改善箇所説明図

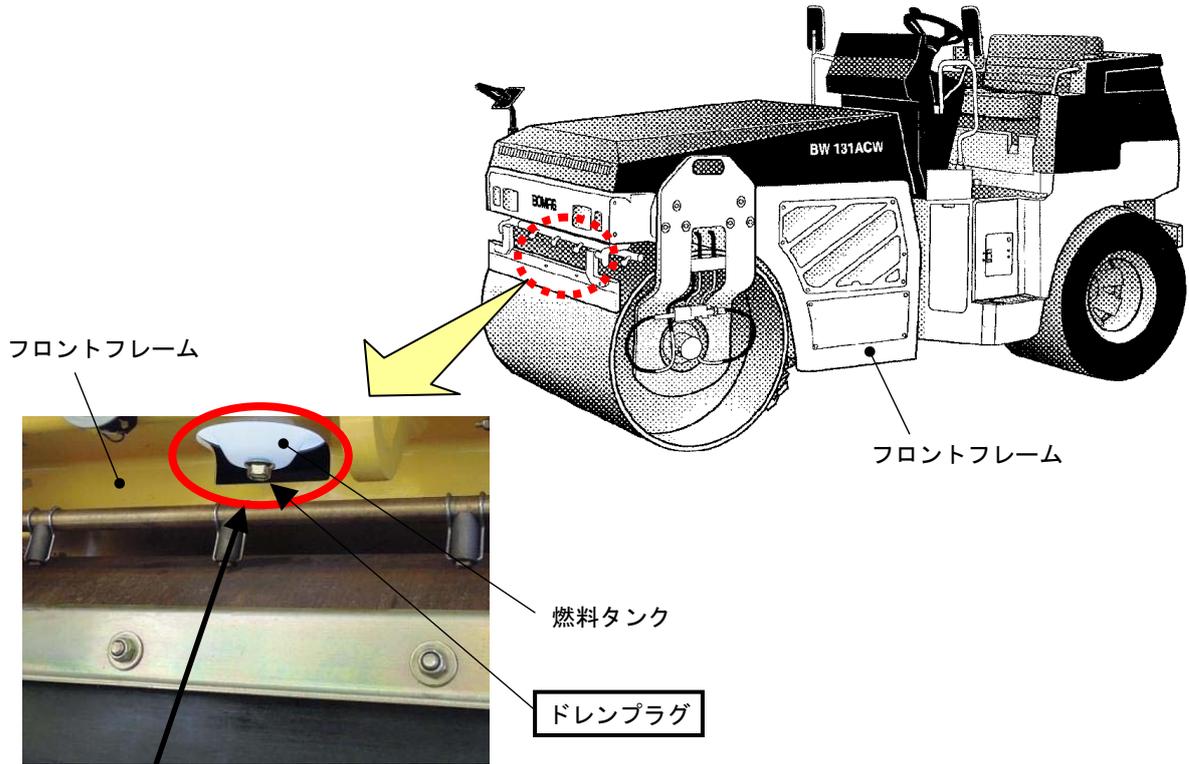
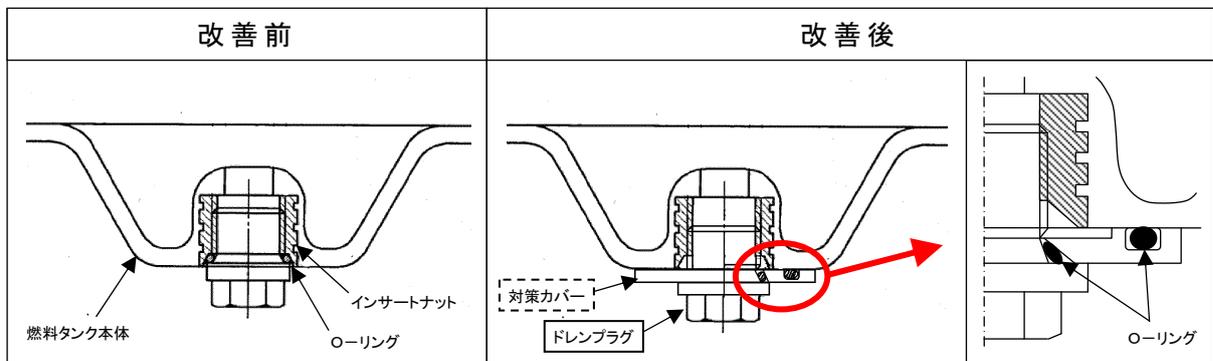
基準不適合発生箇所

燃料タンクにおいて、本体樹脂部とドレンプラグ用インサートナットの接合、及びプラグとのシール構造が不適切なため、ドレンプラグ締付時のトルクにより本体とインサートナットとの間に微小な間隙が生じ、シール性が失われることがある。そのため、そのままの状態で使用を続けると、燃料が漏れるおそれがある。

改善の内容

全車両、燃料タンクドレンプラグの外観形状を確認し、不具合品が取付けられている場合は、ドレン部に対策カバーを追加し、ドレンプラグを新品に交換する。

識別 : エンジンボンネット右側ヒンジ固定ボルト頭部に、白色ペイントを塗布する。
